改善箇所説明図

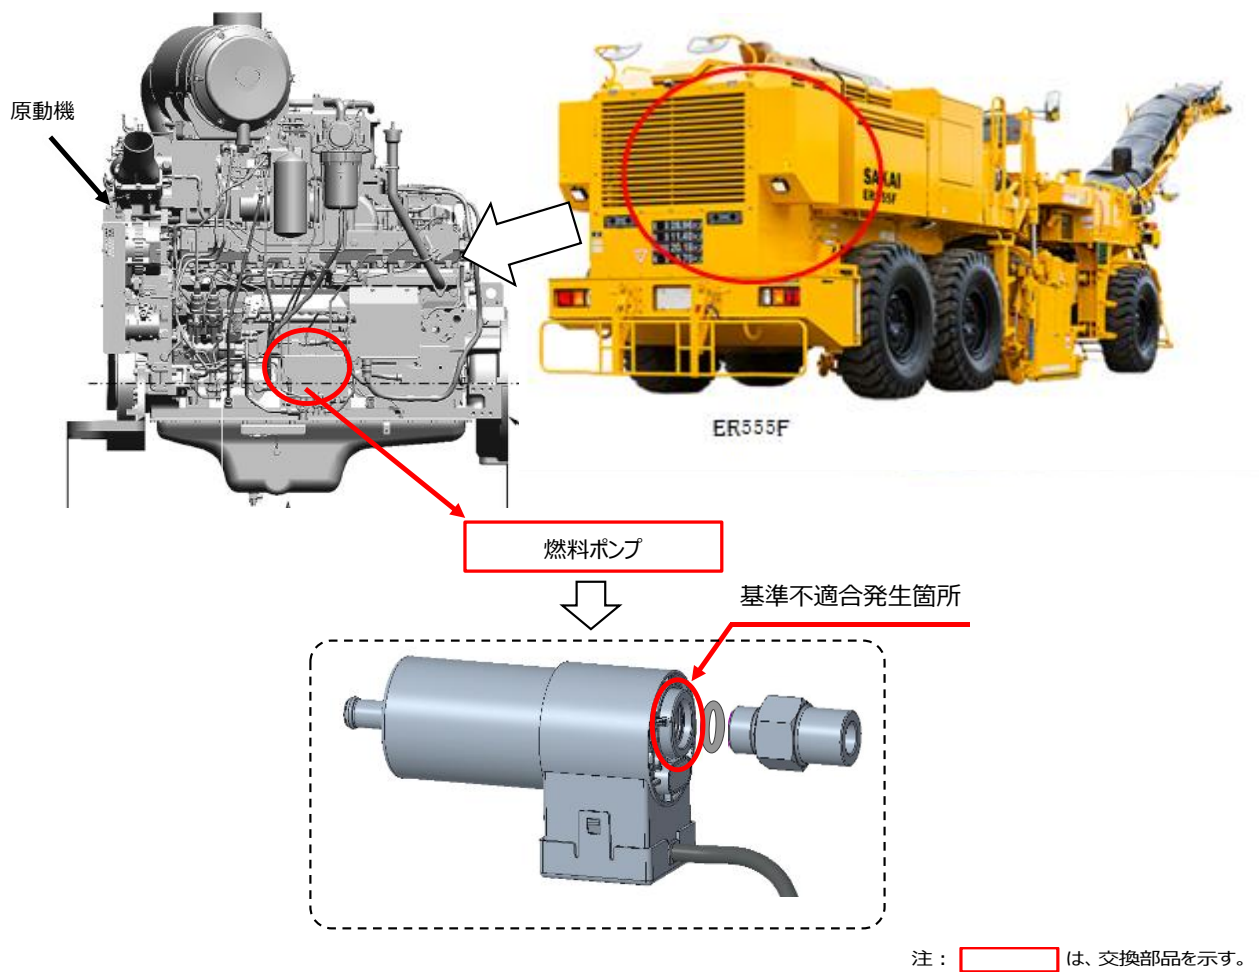
グレーダ及びロード・スタビライザの燃料ポンプにおいて、チェックバルブを組付けるねじ部の設計検討が不十分なため、強度が不足しているものがある。そのため、チェックバルブを組付けた際にねじ部に亀裂が生じたものがあり、最悪の場合、燃料が漏れるおそれがある。

改善措置の内容：全車両、燃料ポンプを対策品に交換する。

識別：燃料ポンプハウジング側面に記載の製造日刻印で識別する。
